NOUVEAU KIT COLLECTEUR D'EAU pour tous les modèles 60 cm et 45 cm

A partir du N° de série 424... (Juin 2004) a été introduit progressivement, un nouveau Kit collecteur d'eau déjà équipé de manchons de raccordement pour tous les lave-vaisselle 60 cm et 45 cm.

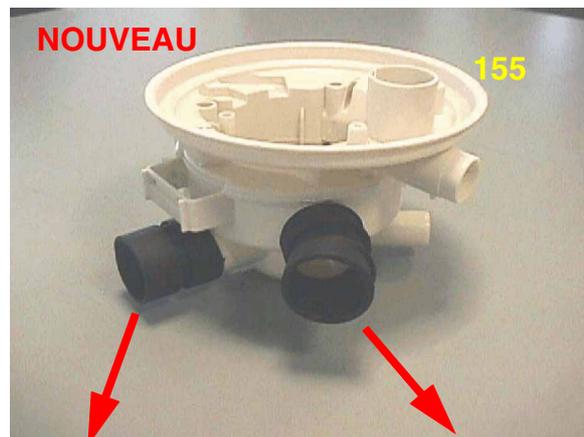
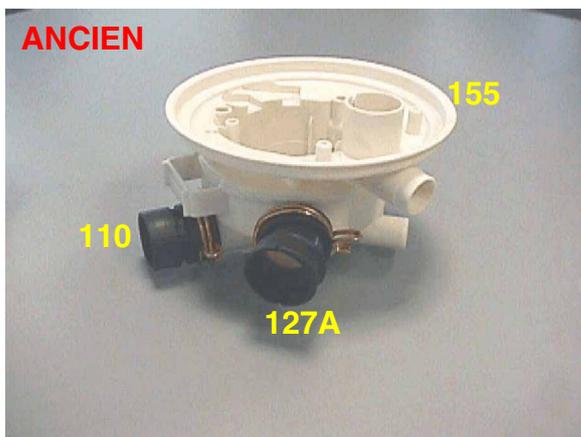
La réf. pièce détachée des pièces modifiées a été corrigée au moment du lancement de la nouvelle pièce.

Les nouveaux kits complets de collecteurs d'eau sont interchangeables avec ceux utilisés dans les appareils avant la modification, à condition d'enlever les anciens tuyaux souples et de réutiliser le collier de serrage de la pompe de vidange.
